**Relazione previsionale di Clima acustico relativo nuovo lotto
residenziale attualmente compreso ANS-C n.3 sub comparto B del
Comune di San Pietro in Casale**

**Osservazioni al parere ARPAE del
Aprile 2020**

Pratica ARPAE – AAC Metropolitana n. 5648/2019 riguardante il **Sub Ambito 3B**

Figura 1 Masterplan

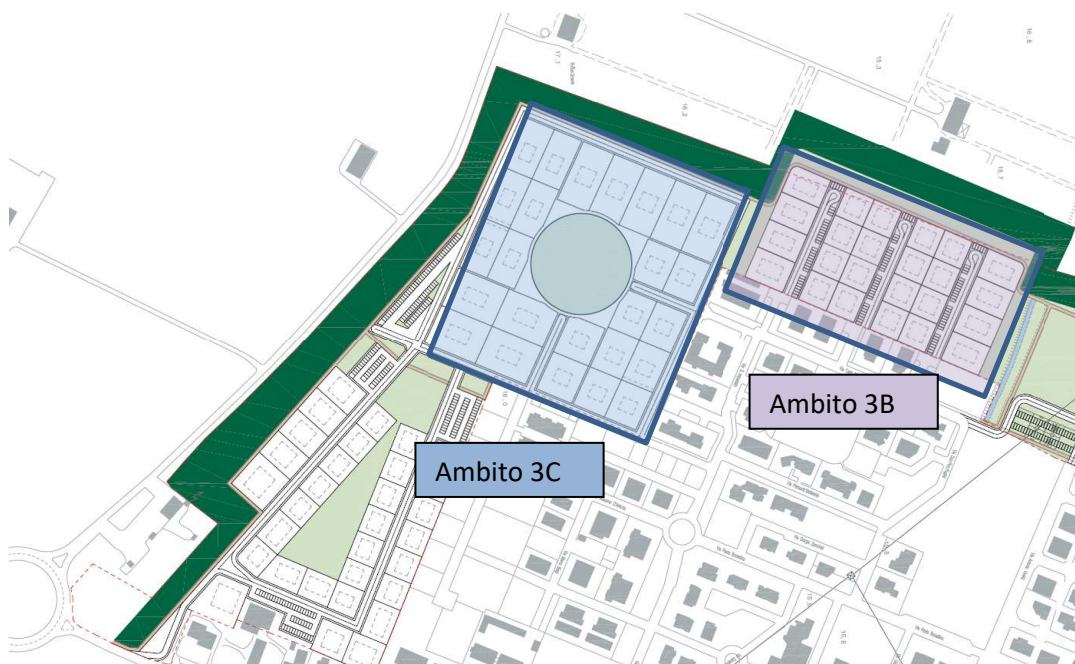
- Il lotto 3C adiacente, **per il quale il PdC è già autorizzato**, è maggiormente impattato dal rumore prodotto dal traffico veicolare per vicinanza dalla confinante via San Benedetto (SP11) considerata come una delle linee di traffico maggiormente impattanti dallo studio sul traffico del marzo 2019.

Le altre condizioni (esclusa la posizione sopracitata) tra i due lotti sono comparabili: classi di pertinenza (II e III classe), grandezza e numerosità dei lotti (**3B**:5500mq, 32 lotti, 204 residenti – **3C**:6473mq, 25lotti, 240 residenti)
